Bundesnetzagentur

Bestätigung

Netzentwicklungsplan Strom 2012

den Netzentwicklungsplan Strom 2012 in der überarbeiteten Fassung von 15.08.2012 wie folgt bestätigt:

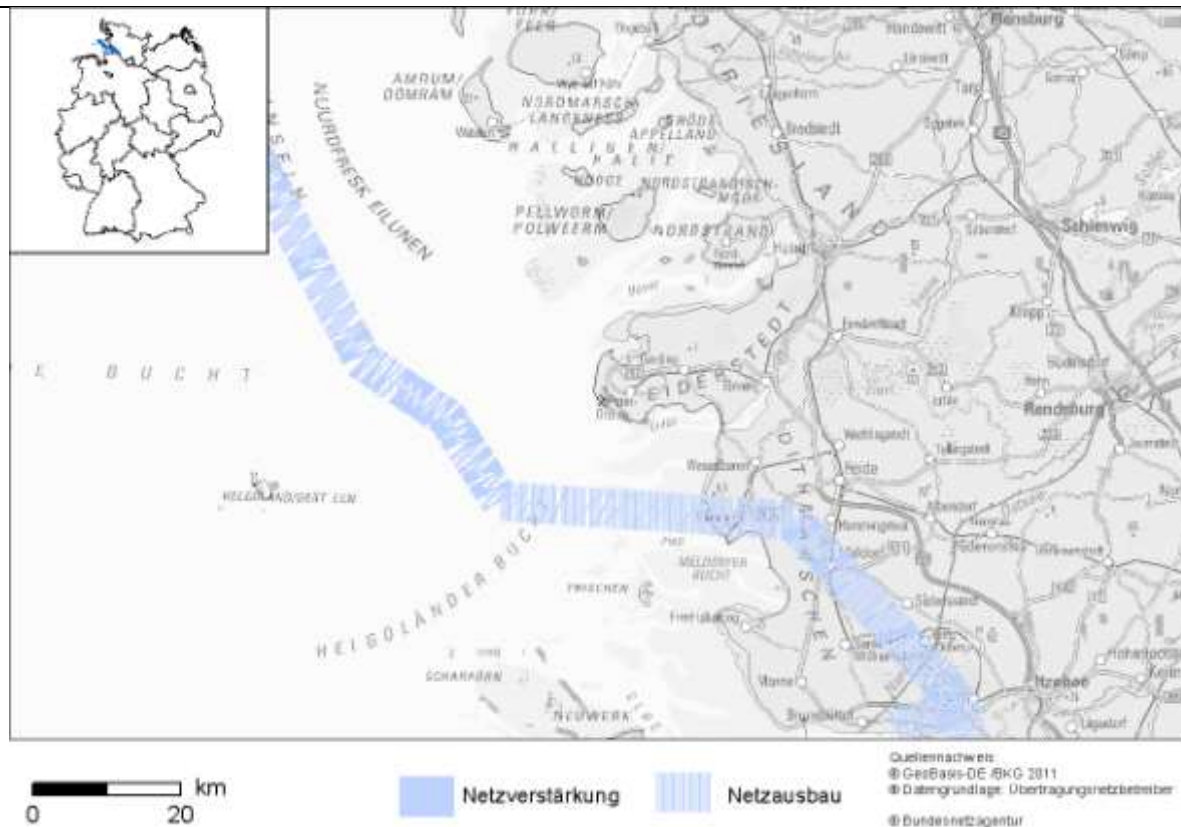
Durch die Errichtung einer Gleichstromverbindung zwischen Schleswig-Holstein und Südnorwegen soll eine direkte Verbindung zwischen Deutschland und Norwegen geschaffen werden.

Das Projekt 68 (NORD.LINK) wird bestätigt.
